Beschlussvorlage	Vorlage-Nr: A 61/528/2020 Status: öffentlich AZ: Datum: 04.06.2020 Verfasser: Amt 61 Jürgen Schöbel
Federführend: Planungsamt	
Bebauungsplan Nr. I/5C "Freiheitsplatz/ Atelierstraße", Erkelenz-Mitte hier: Beschluss über die vorgetragenen Stellungnahmen während der frühzeitigen Beteiligung gemäß § 3 Abs. 1 und § 4 Abs. 1 BauGB so- wie Beschluss zur öffentlichen Auslegung gemäß § 3 Abs. 2 BauGB	
Beratungsfolge:	
Datum	Gremium
16.06.2020	Ausschuss für Stadtentwicklung, Bauen, Wirtschaftsförderung und Betriebe
18.06.2020	Hauptausschuss
24.06.2020	Rat der Stadt Erkelenz

Anlage - Stellungnahmen der Öffentlichkeit und Stellungnahmen der Behörden und sonstigen Trägern öffentlicher Belange - zur Beschlussvorlage des Bebauungsplanes Nr. I/5C „Freiheitsplatz/Atelierstraße“, Erkelenz-Mitte

Anlage zum Schreiben vom 15.05.2020 zur Stellungnahme der Öffentlichkeit während der frühzeitigen Beteiligung zum Bebauungsplan Nr. I/5 C „Freiheitsplatz/Atelierstraße“, Erkelenz-Mitte

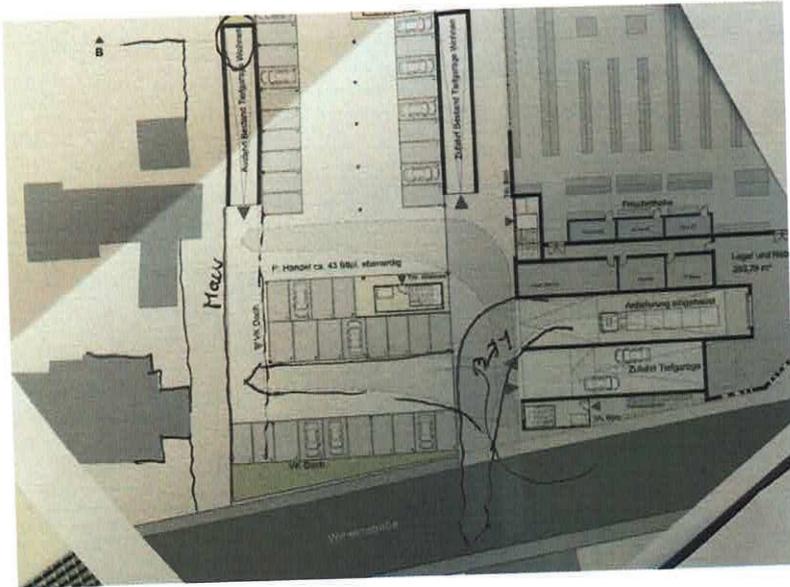
Addiert man nun den zu erwartenden Fahrverkehr, kommt man auf ca.

Einzelhandel	2800
Büroflächen / Wohnungen	510
Gesamt ca.	3300 An- und Abfahrten täglich.

Ifd. Nr.	Stellungnahme	Abwägungsvorschlag der Verwaltung	Beschlussvorschlag
		<p>Zum Thema Verkehr-Anlieferung-Tiefgaragenzufahrt: Zum Entwurf des Bebauungsplans wird ein Verkehrsgutachten erstellt, in dem Annahmen zur künftigen Nutzung getroffen und im Rahmen einer Prognose kritisch überprüft werden. Dabei wird die durch den Bebauungsplan ermöglichte Anbindung des Plangebiets über die Wilhelmstraße bzw. die Atelier- und Kölner Straße untersucht. Die bestehenden Verkehrsverhältnisse in den angrenzenden Straßen werden in der Prognose als Ausgangszustand berücksichtigt und hinsichtlich der zu erwartenden Entwicklung beurteilt. Hinsichtlich der schalltechnischen Auswirkungen kann eine Überprüfung erst nach Vorlage eines hinreichend konkreten architektonischen Entwurfs – im Genehmigungsverfahren – erfolgen. In diesem Rahmen ist die Einhaltung der Immissionsrichtwerte der TA Lärm an den umgebenden schützenswerten Nutzungen (z.B. für die Flächen nördlich der Wilhelmstraße als Allgemeines Wohngebiet) nachzuweisen.</p> <p>zum Thema Gebäudehöhen zur Wohnbebauung Wilhelmstr. 42 und 42a: Der aktuell im Plangebiet rechtskräftige Bebauungsplan Nr. I/5 setzt als Maß der baulichen Nutzung zehn Vollgeschosse als zulässig fest. Ausgehend von einer Geschosshöhe von mindestens 2,5 m sind aktuell Gebäude mit einer Höhe von 25 m und mehr zulässig. Durch die Festsetzungen des Bebauungsplans Nr. I/5C wird insofern die Zulässigkeit der Höhe baulicher Anlagen im Vergleich zum bestehenden Planungsrecht reduziert. Jenseits der gültigen und geplanten Festsetzungen sind die Vorgaben der Bauordnung für das Land Nordrhein-Westfalen hinsichtlich der erforderlichen Abstandsflächen einzuhalten. Auf der Ebene des Bebauungsplans werden somit die gültigen Anforderungen hinsichtlich der Verschattung und der Abstände von Gebäuden untereinander ein-</p>

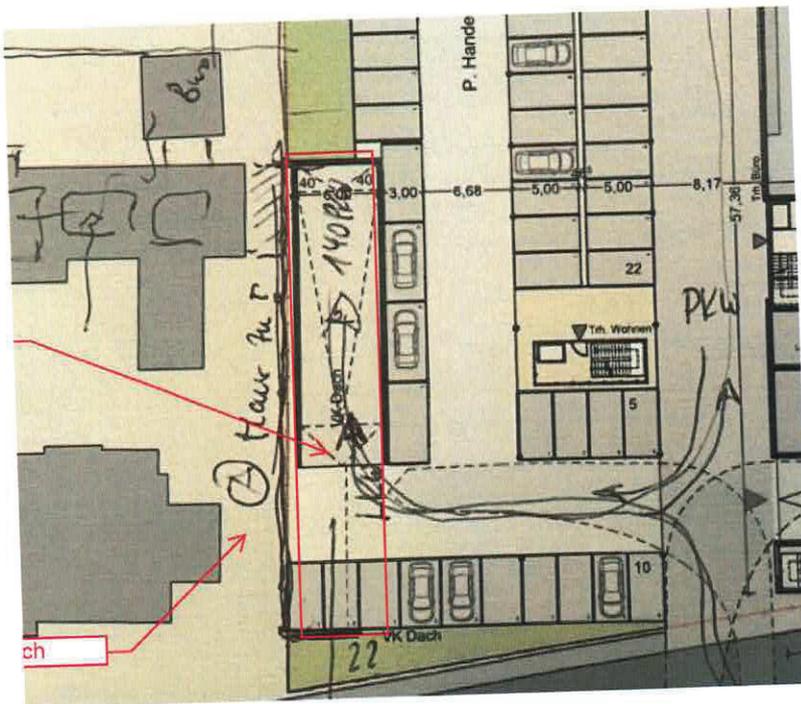
Die LKW-Anlieferung, ist unserer Meinung nach ungeeignet, da der LKW durch Rückwärtsfahrt über die von Ihnen beschriebene öffentliche Zuwegung setzen muss und in die Rampe Einzelhandel einfährt.

Im gleichen Bereich kreuzt der rückwärtsfahrende Anliefer-LKW in den PKW- und Fußgänger Verkehr.
Der Anliefer-LKW muss, um rückwärts in die Rampe fahren zu können, bis an die gemeinsame Grundstücksgrenze Wilhelmstraße 42 und 42 a fahren.

Hier stellt sich die Frage, welche Schallschutzmaßnahmen geplant sind. Das zukünftige Schallgutachten wird unsererseits im Detail geprüft. Der gesamte Anlieferverkehr und ein Großteil des PKW-Verkehrs wird über die Wilhelmstraße erfolgen.

Aus Vortrag
Junker + Kruse
Beispiel

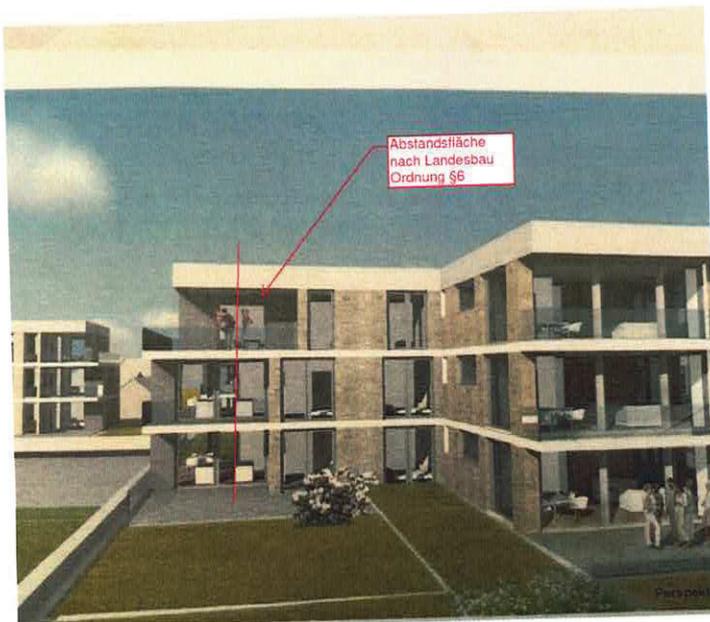
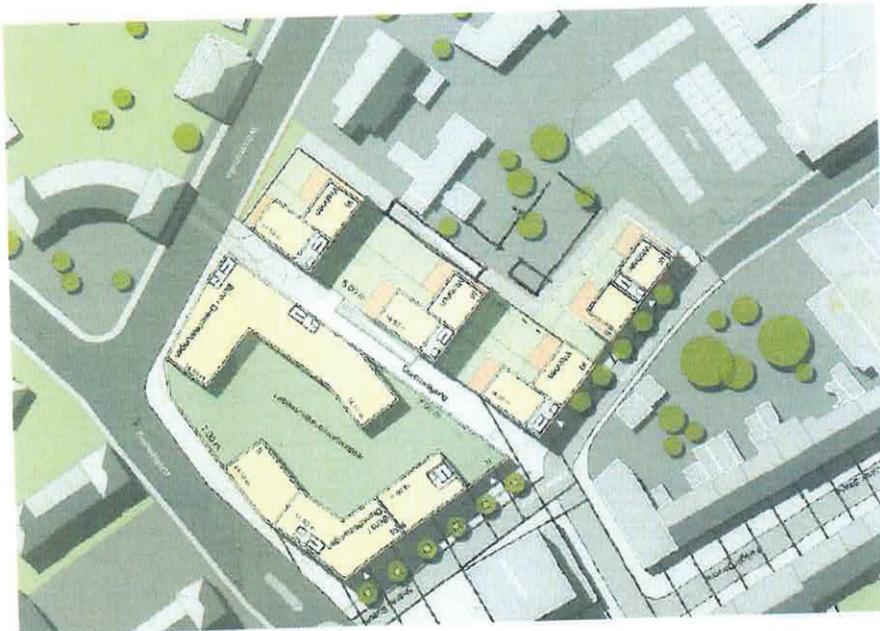
- Quartier **Wilhelm-/Mozartstraße** hochwertiger Wohnstandort
- (Klein)städtische Straßen mit zwei- bis viergeschossigen Gebäuden

Davon kann bei der jetzigen Planung zur Grenze Wilhelmstraße 42, 42 a mit einer Höhe von 16 m absolut keine Rede mehr sein.

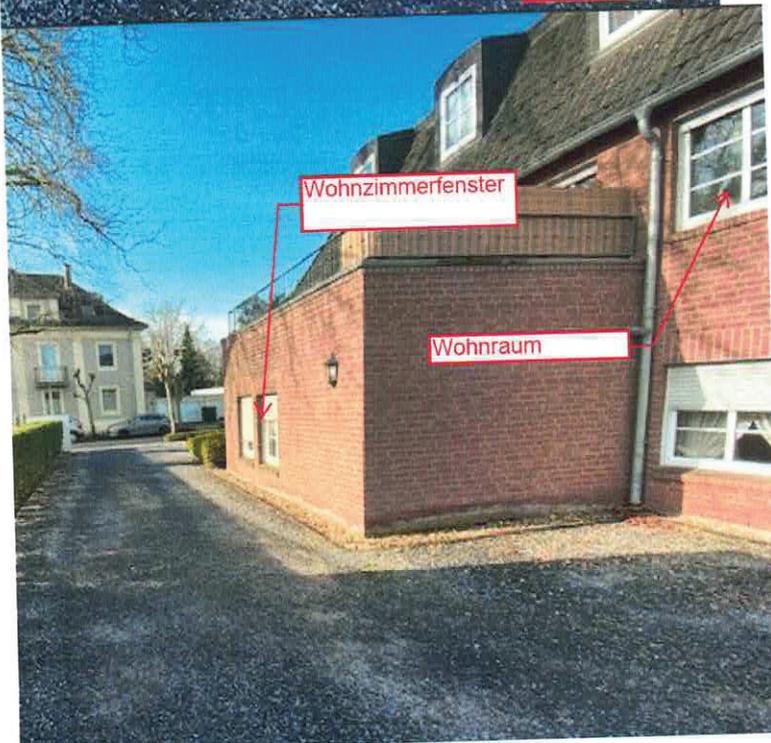
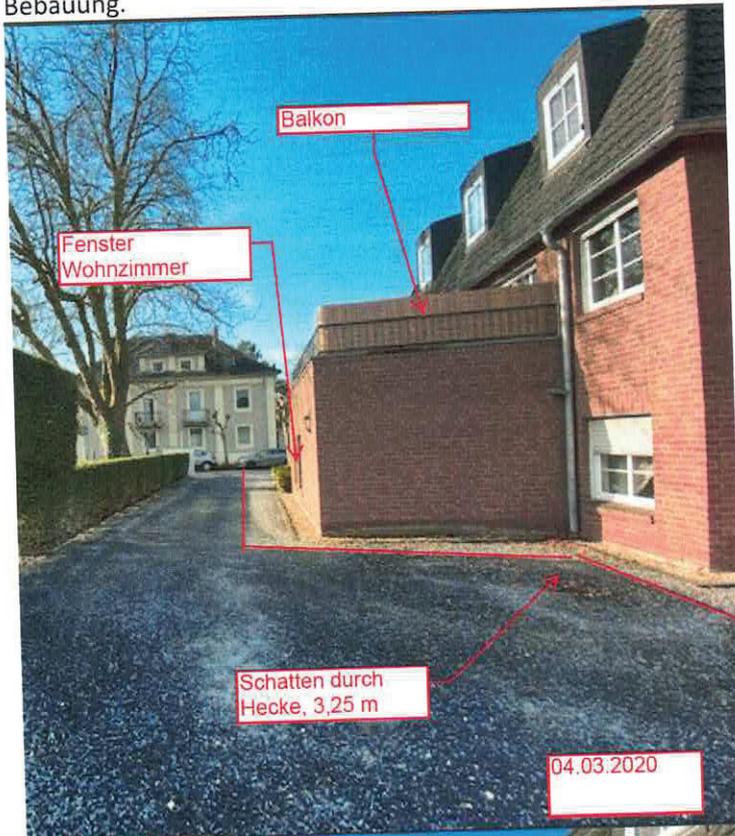
Selbst bei einem Zurücksetzen der 16 m hohen Bebauung ist mit einer massiven Verschattung der Bebauung Wilhelmstraße 42 – 42 a zu rechnen.
(im Sonnenstands Model ist die Bebauung Wilhelmstraße 42 a nicht eingetragen – man sieht jedoch die massive Verschattung in diesem Bereich)

Auf dieser Planskizze erkennt man, wie nah die massiv hohe Wohnbebauung (16 m) an die beiden Grundstücke Wilhelmstraße 42 und 42 a heranreicht.

Die Bebauung Wilhelmstraße 42, 42a sind jeweils nur 2-geschossig, wovon der vordere Baukörper (42 a) noch ein ausgebautes Dachgeschoss hat.

Auch die gegenüberliegende Bebauung ist 2-geschossig, mit ausgebauten Dachgeschossen. Eine 16 m hohe Bebauung bedeutet bei einer Regelgeschosshöhe von 2,85 m eine 5-6 geschossige Bebauung.

Auf diesem Foto ist zu erkennen, dass allein schon eine Hecke von 1,5 m eine relativ große Verschattung erzeugt. Bei einem 16m hohen Gebäude ist eine Verschattung zu erwarten, die nicht hinnehmbar ist.

Zu Punkt 3 Geh- und Fahrrecht Garage rückwärtiger Ausgang

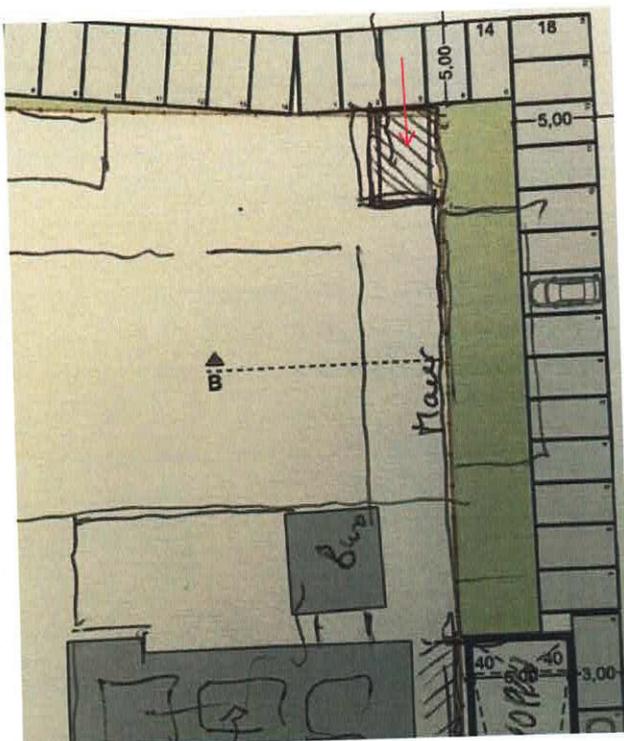
Im rückwärtigen Grundstücksbereich Haus Wilhelmstraße 42 / Vorhabengrundstück, befindet sich eine Garage mit rückwärtiger Ausfahrt. Diese Ausfahrt ist jahrzehntelang in Benutzung – eine Durchwegung muss sichergestellt sein.

Ifd. Nr.	Stellungnahme	Abwägungsvorschlag der Verwaltung	Beschlussvorschlag
		gehalten. zum Thema Geh- und Fahrtrecht Garage rückwärtiger Ausgang: Die benannte Garage verfügt über Zugänge sowohl aus dem Plangebiet als auch über das Gelände der Gebäude Wilhelmstraße 42a bzw. 42. Insofern wird die Erreichbarkeit der Garage durch die Planung nicht verhindert.	
2	Öffentlichkeit Schreiben vom		
Stellungnahmen der Öffentlichkeit während der Offenlage vom xy.xy. bis xy.xy.xyxy gemäß § 3 Abs. 2 BauGB			
1	Öffentlichkeit Schreiben vom		
2			
Beteiligung der Behörden und sonstigen Träger öffentlicher Belange mit Schreiben vom 08.04.2020 gemäß § 4 Abs. 1 BauGB			
1	Bezirksregierung Arnsberg, Postfach, 44025 Dortmund Schreiben vom 20.04.2020		
	Zu den bergbaulichen Verhältnissen im Planbereich erhalten Sie folgende Hinweise und Anregungen: Der Planbereich liegt über auf Braunkohle verliehenen Bergwerksfeldern im Eigentum der RWE Power AG, Stüttgenweg 2 in 50935 Köln. Der Planungsraum ist nach den hier vorliegenden Unterlagen (Differenzenpläne mit Stand: 01.10.2016 aus dem Revierbericht, Bericht 1, Auswirkungen der Grundwasserabsenkung, des Sammelbescheides –	Die Hinweise zu den Bergwerksfeldern werden zur Kenntnis genommen. Die RWE Power AG wurde im Zuge der Beteiligung der Behörden und sonstigen Träger öffentlicher Belange gemäß § 4 Abs. 1 BauGB um die Abgabe einer	Die Hinweise werden zur Kenntnis genommen. Der Stellungnahme wird gefolgt.
